**Piano di Classificazione Acustica**

**Controdeduzioni**

## **PIANO DI CLASSIFICAZIONE ACUSTICA CONTRODEDUZIONI ALLE OSSERVAZIONI**

### **Allegato A.1 - Relazione illustrativa delle controdeduzioni alle osservazioni**

Individuazione dell'area oggetto di osservazione - proposta di modifica

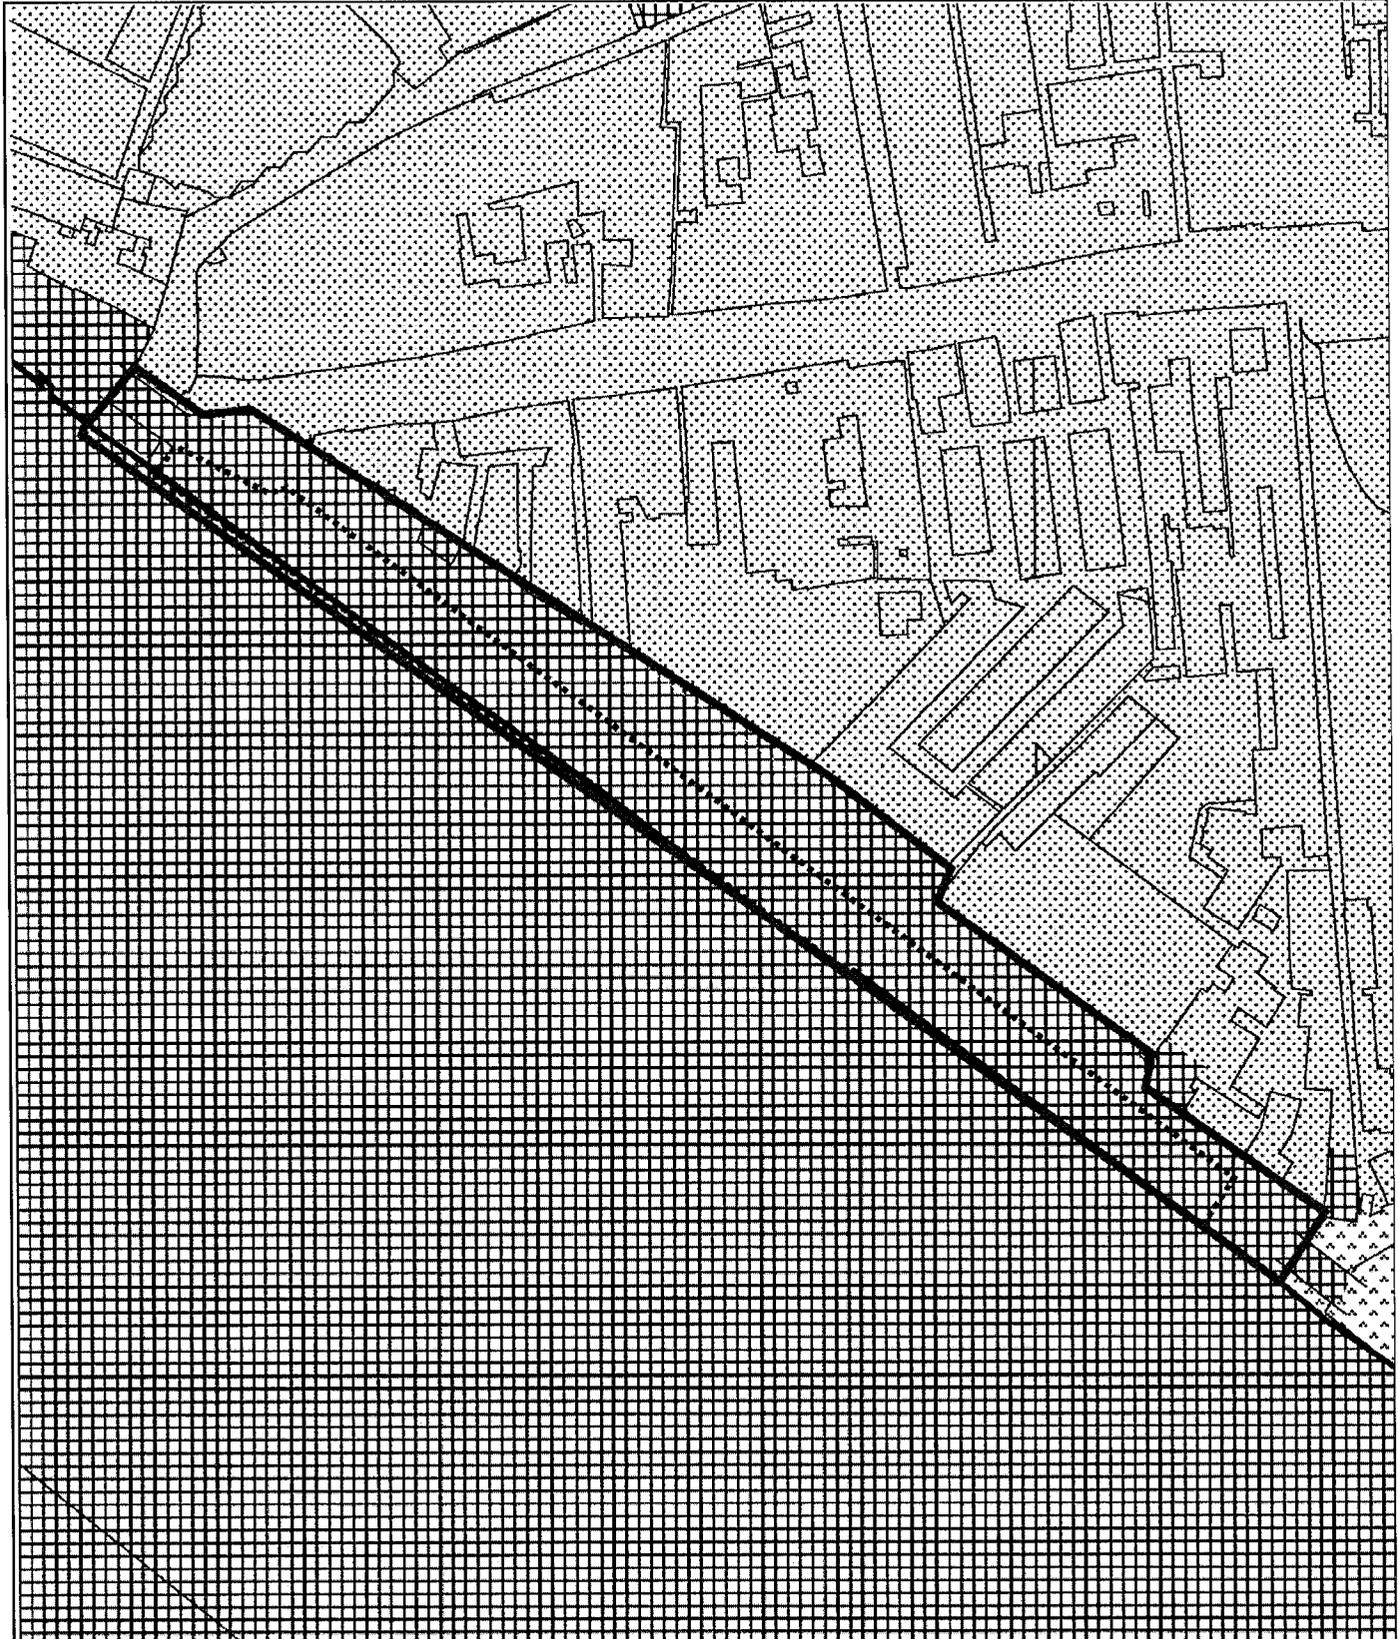
n.prot. gen. data OSSERVAZIONE - PROPOSTA DI MODIFICA N.  .

**PARERE Favorevole all'accoglimento (emendam. C.C.)**Proposta di modifica localizzabile?  **si**  **no** (se Sì, vedi estratto mappa alla pagina seguente)

Individuazione dell'area oggetto di osservazione - proposta di modifica

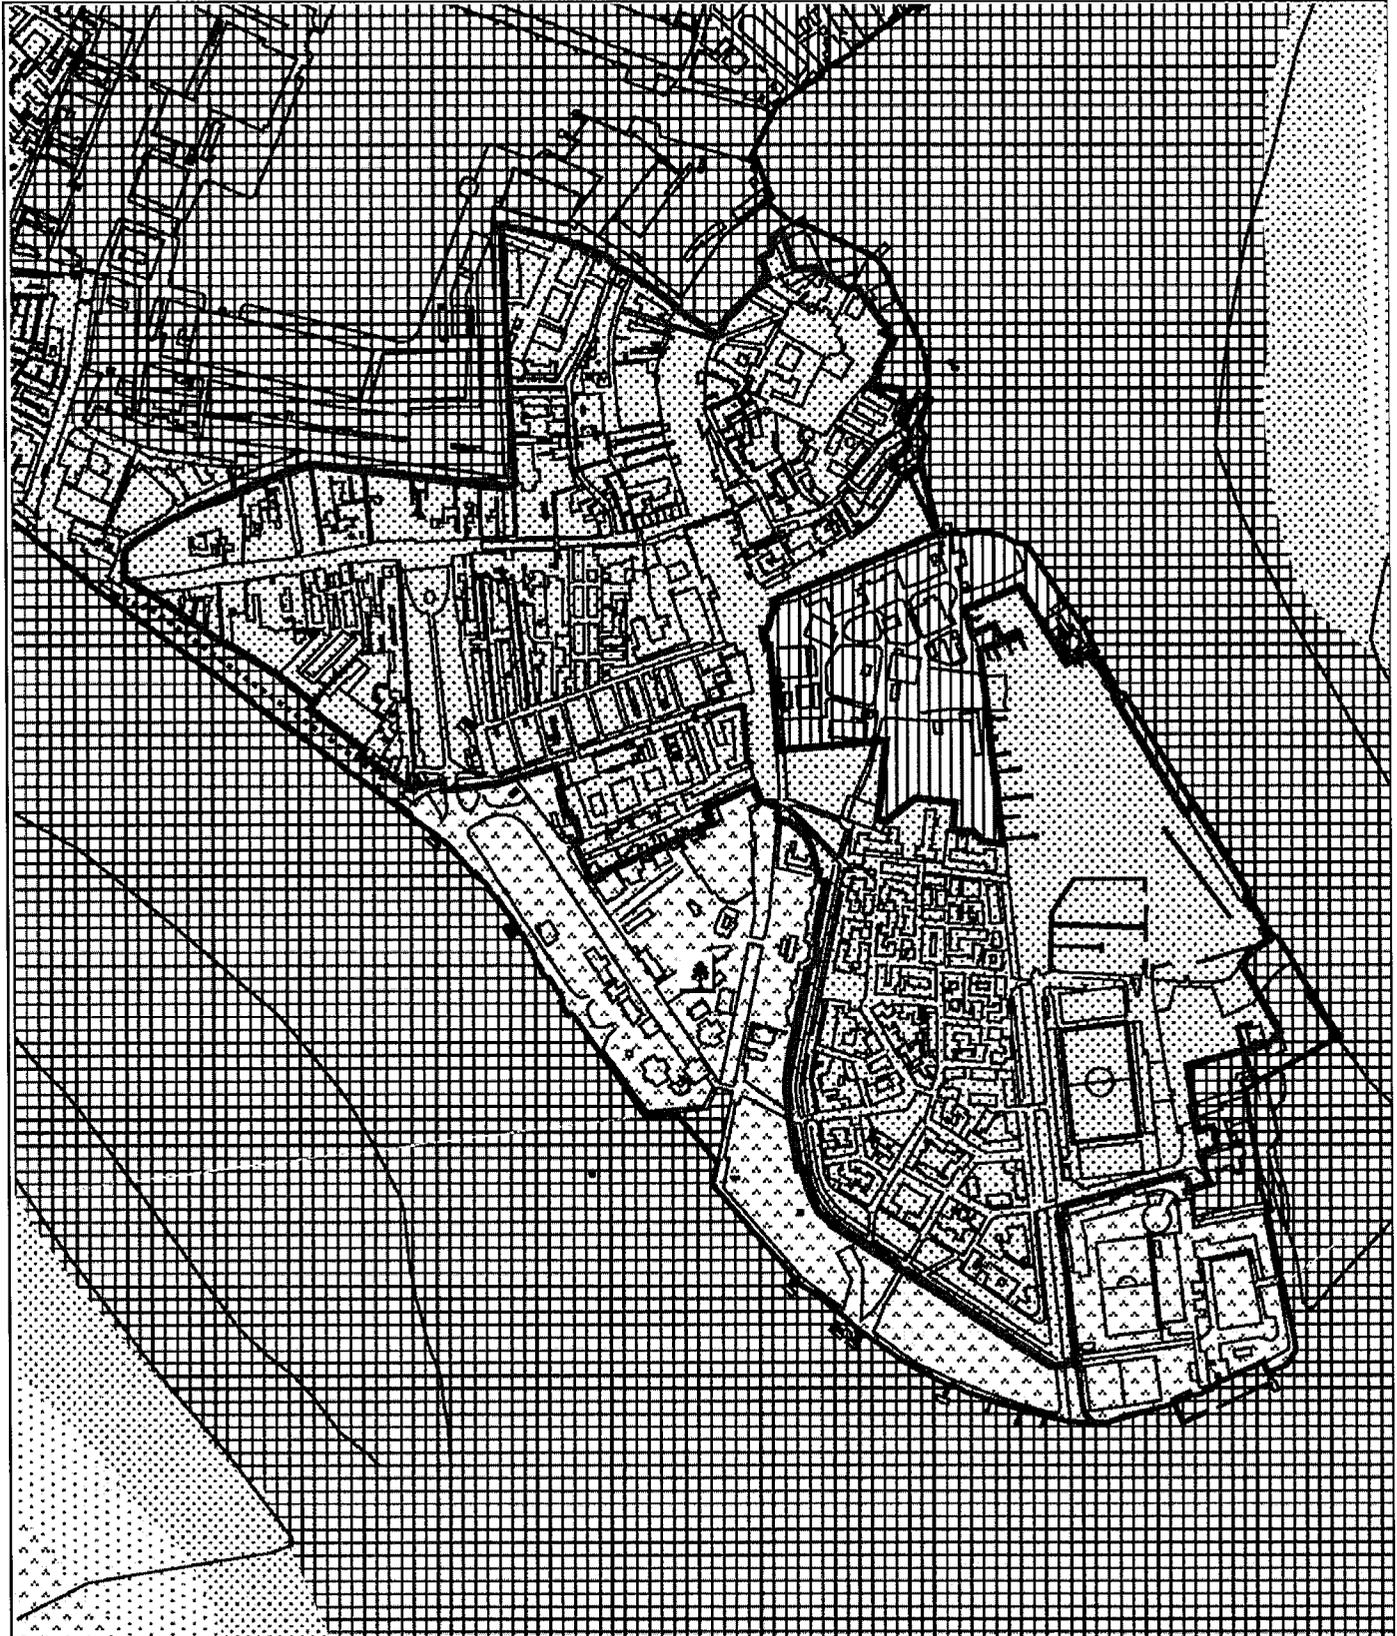
OSSERVAZIONE - PROPOSTA DI MODIFICA N. 8 . 2

**PARERE****Non favorevole all'accoglimento**
 Proposta di modifica localizzabile?  sì  no (se Sì, vedi estratto mappa alla pagina seguente)

Individuazione dell'area oggetto di osservazione - proposta di modifica

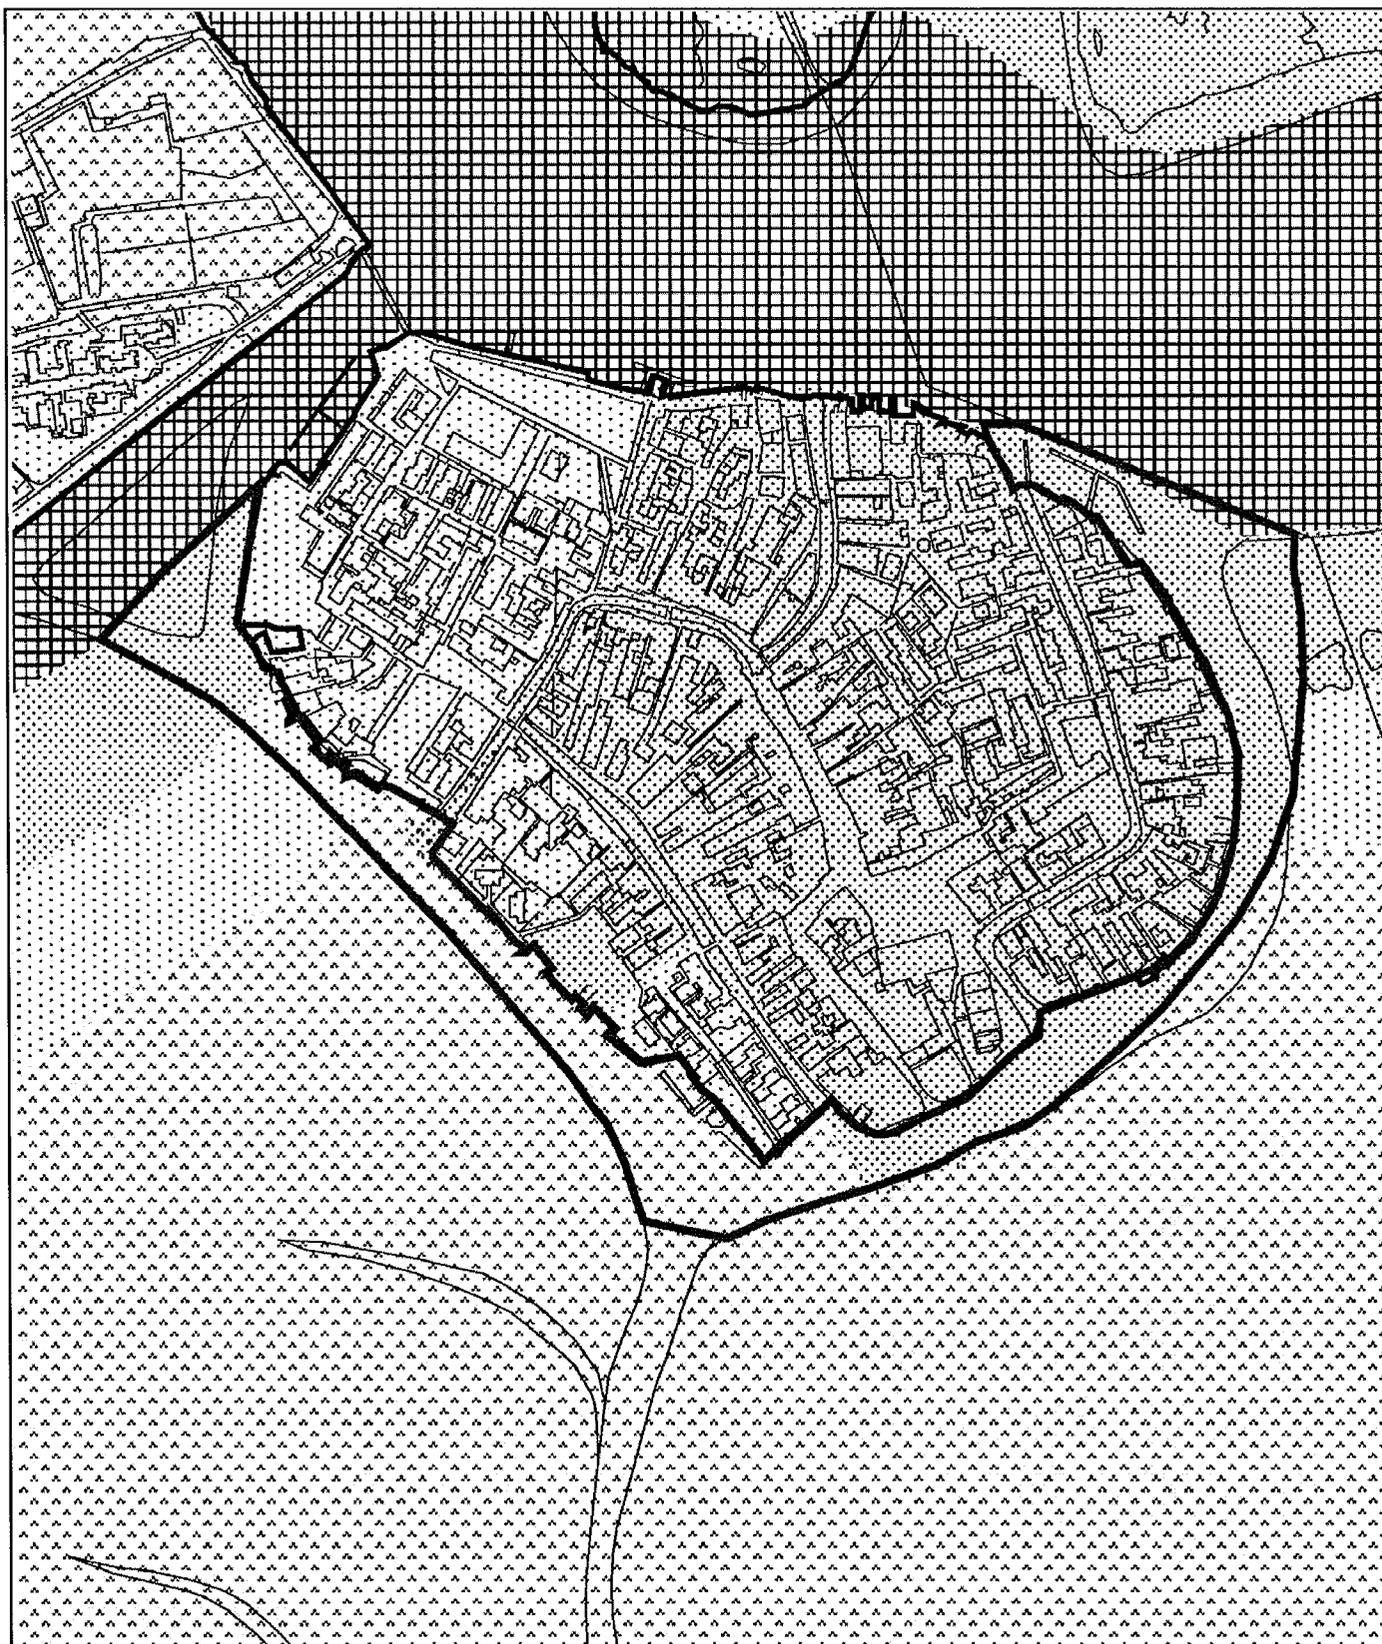
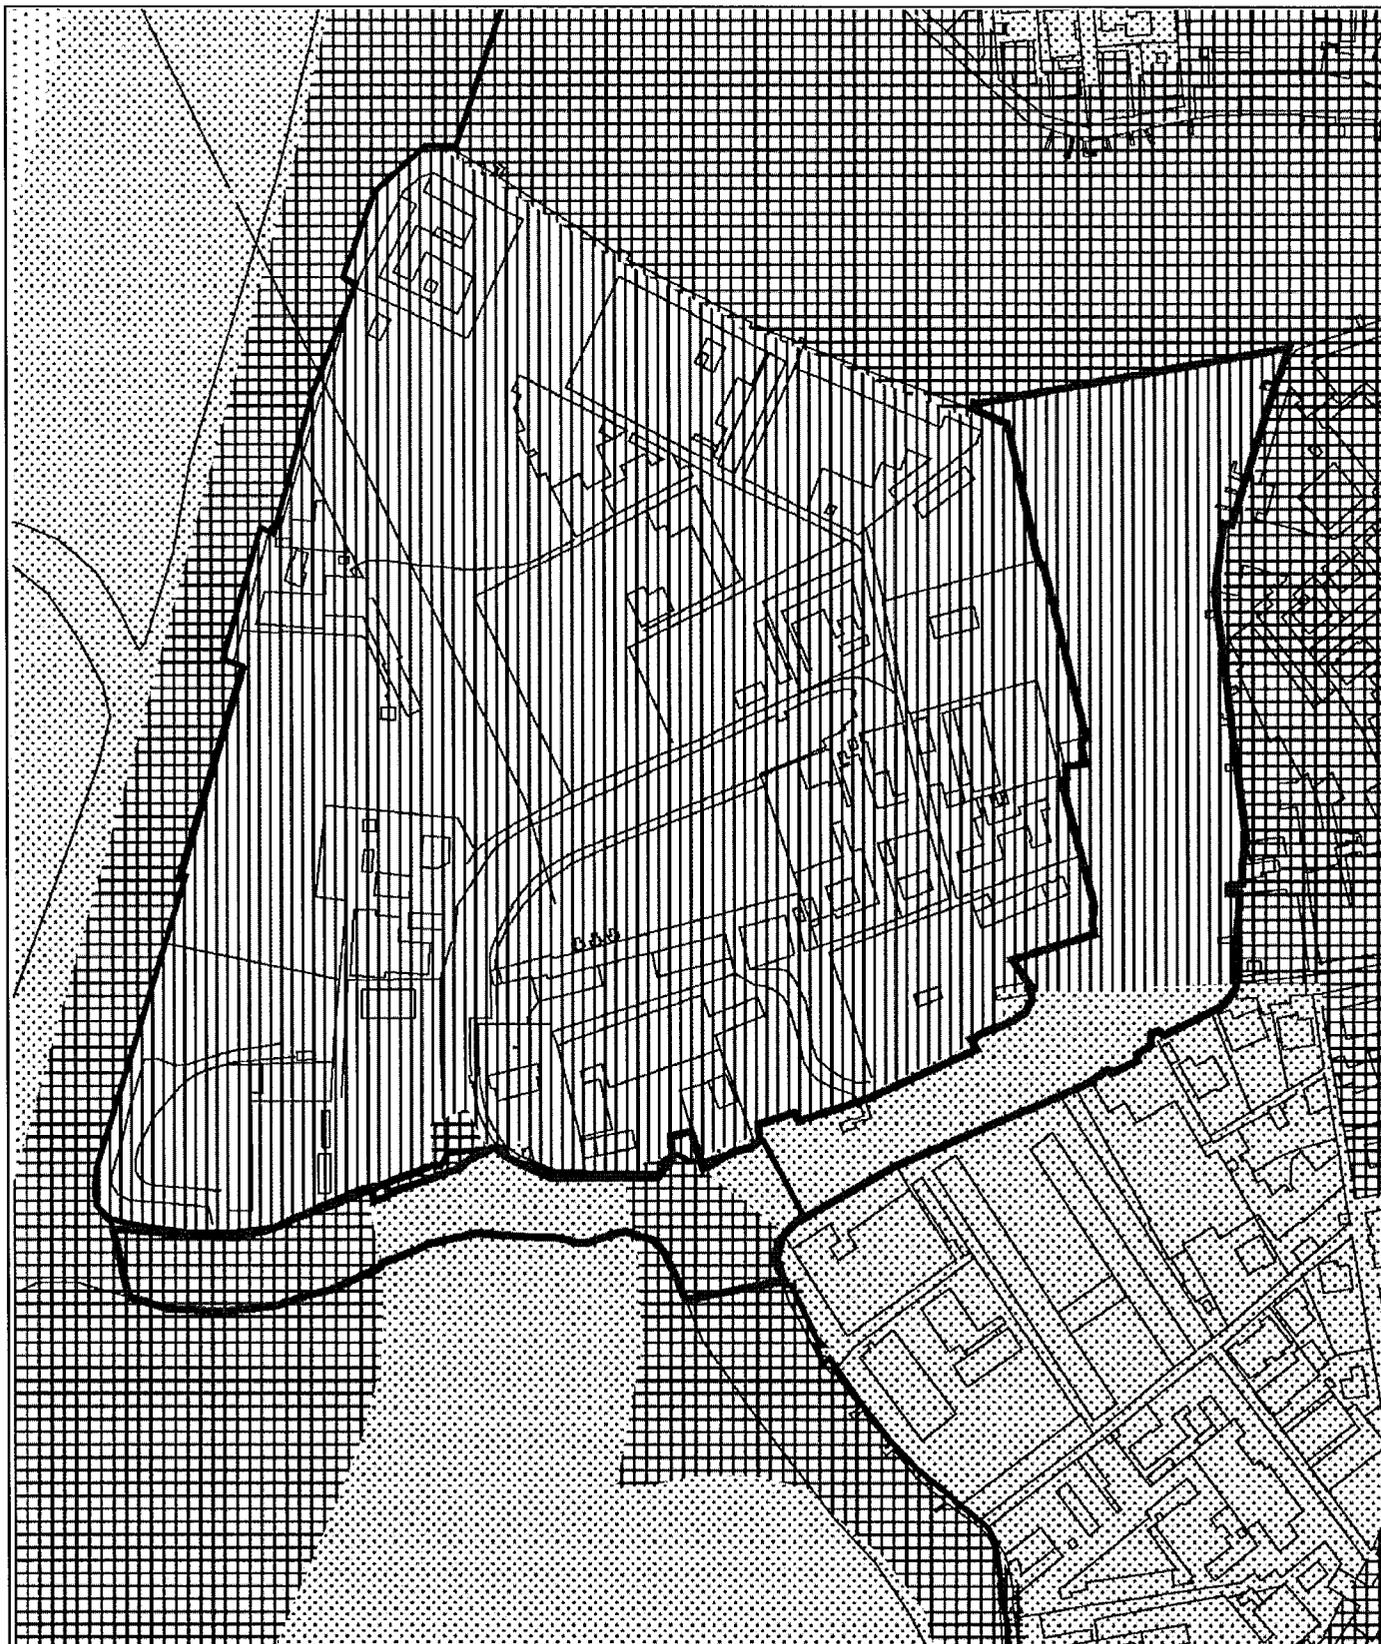
OSSERVAZIONE - PROPOSTA DI MODIFICA N. 10 . 2

OSSERVAZIONE - PROPOSTA DI MODIFICA N. 10 . 3

Si ritiene accoglibile l'osservazione, trattandosi di errori nell'identificazione del corretto tracciato dei canali in questione.

Si ritiene accoglibile l'osservazione, trattandosi di errori nell'identificazione della tipologia dei canali in questione.
